原子炉施設保安規定 核燃料物質使用施設等保安規定 【周辺監視区域の変更について】

日本原子力研究開発機構 原子力科学研究所
保安管理部

令和元年●月●日

第1回申請について

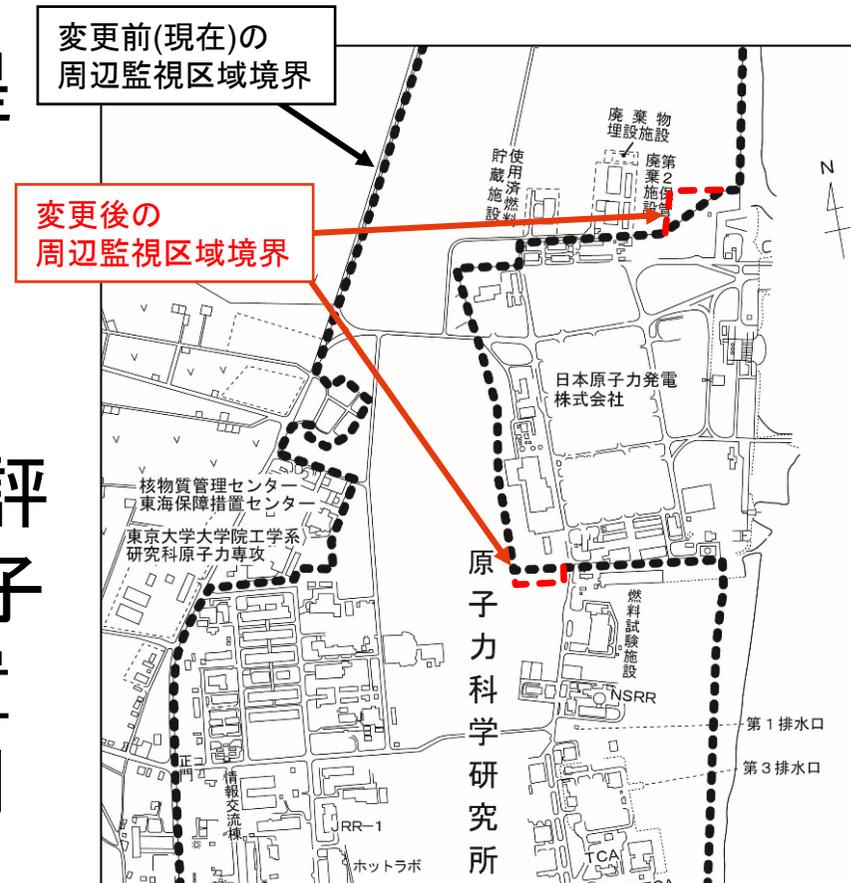
- 東海第二発電所の防潮堤設置工事進捗に伴い、周辺監視区域境界を変更する。
- なお、敷地境界及び線量評価の変更はないため、原子力科学研究所原子炉設置許可及び核燃料物質使用許可に変更はない。

平常運転時及び事故時の被ばく評価の方針

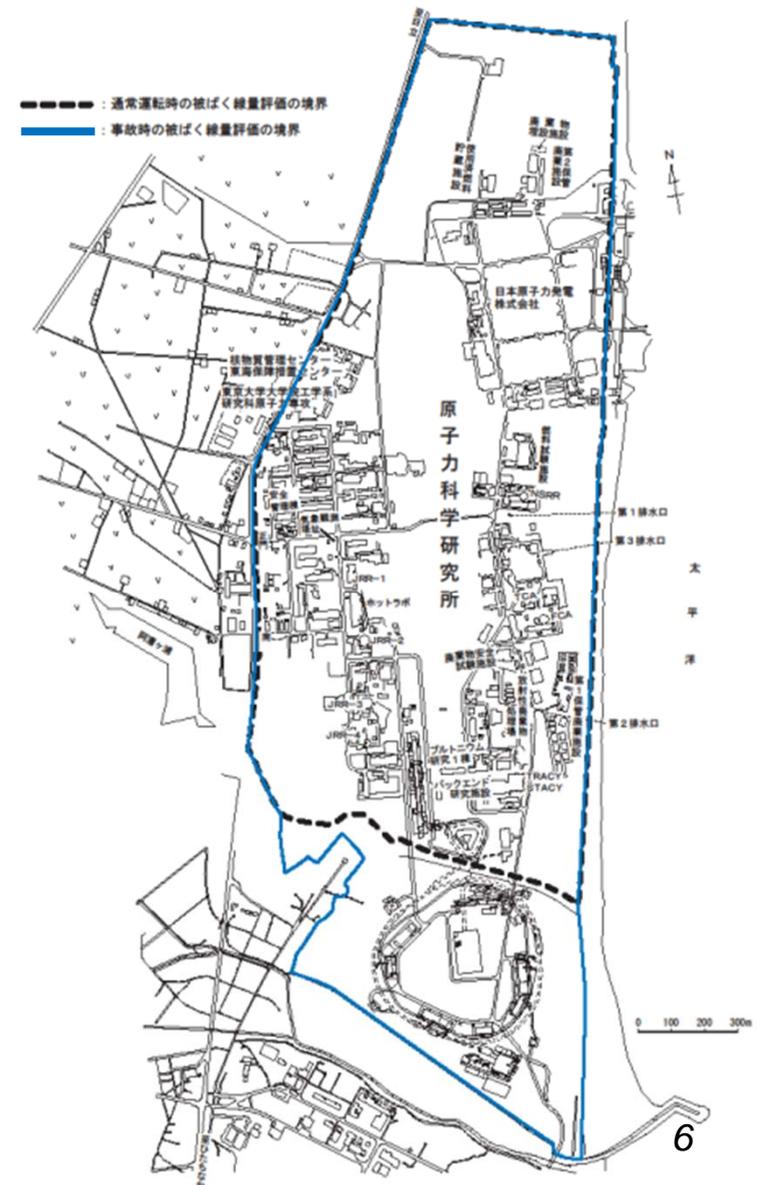
- 平常運転時及び事故時における気体廃棄物の放出による一般公衆の被ばく評価については、平常運転時は周辺監視区域外、事故時は敷地境界外の人（一般公衆）の居住の可能性を考慮した陸側地点（以下「被ばく評価時の境界」という。）にて実施している。
- ここで、東海第二発電所の周辺監視区域には人が居住しないため、被ばく評価時の境界の内側となる。
